(仮称) ニトリ江坂店新築工事

事業者見解書

令和7年7月

株式会社ニトリ

表 6.1-1 (3) 評価書案意見書の概要及びこれに対する事業者の見解

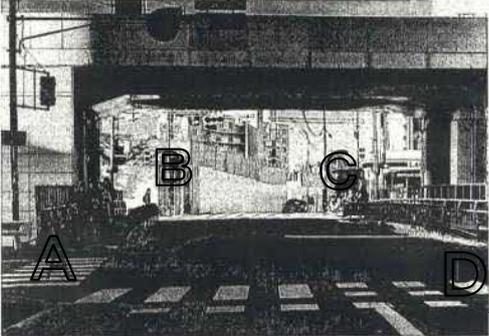
項目	意見の概要	事業者の見解
<p>交通混雑・交通安全 (続き)</p>	<p>祝橋交差点</p>  <p>A~D のどの角でも信号待ちをする場所が狭いため、一列になる。南北の横断・東西の横断、どちらも歩道が狭い。写真では自転車のみだが、人がいればその横や後ろに並ぶ。歩行者や自転車が渡りきるまで車は曲がれない。歩行者用信号が点滅して赤になっても、横断歩道に人がいることも多い。普段でも2回待つこともある。</p> <p>通勤時間は、ニトリやライフの従業員も増えるため、絶対に現状より悪くなると思う。</p> <p>来店・退店の方たちの進路を新御堂側道を想定しているようですが、あの2車線は、実質1車線なので、そんなにスムーズにはいかない。どう考えても5丁目は抜け道として利用されることになると思います。困ります。</p> <p>江坂町5丁目</p>  <p>江坂町5丁目は絶対に抜け道として通過する自動車や二輪車が増える。最近では運転マナーや法律を守らない運転手も多いため、生活する上でのリスクが高まる。</p> <p>保育園、小学校、中学校、大学寮などがあり、普段でも飛び出しやノーヘル横断などもあるため、危険が多い。</p>	<p>「江坂5丁目を抜け道として利用する場合」は、来店車両が抜け道として使う場合(北から南方面へ抜ける)と、退店車両が抜け道として使う場合(南から北方面へ抜ける)が考えられます。</p> <p>①来店車両が抜け道として使う場合 来店車両のピーク時間帯(休日14時台)における交通流シミュレーションの結果、祝橋東交差点の北方向は、最大滞留長が現況より若干延長(181m→197m)しますが、渋滞長には変化がみられませんでした(0m→0m)。したがって、来店車両が祝橋東交差点での右折を回避するために新御堂筋を左折して江坂町5丁目に流入する可能性は低いものと考えております。</p> <p>②退店車両が抜け道として使う場合 周辺事業との複合環境影響評価における交通流シミュレーションの結果、祝橋西交差点での第1走行車線の渋滞発生(現状からの渋滞延伸)の起点は周辺事業の駐車場出入口付近となっており、本事業の東側出入口から北方面に向けての出庫はスムーズに流れております。したがって、この場合も退店車両が混雑を回避して江坂町5丁目に流入する可能性は低いものと考えております。</p> <p>なお、江坂5丁目を含む周辺住宅地の生活道路に進入しないよう、看板等で注意喚起してまいります。</p>
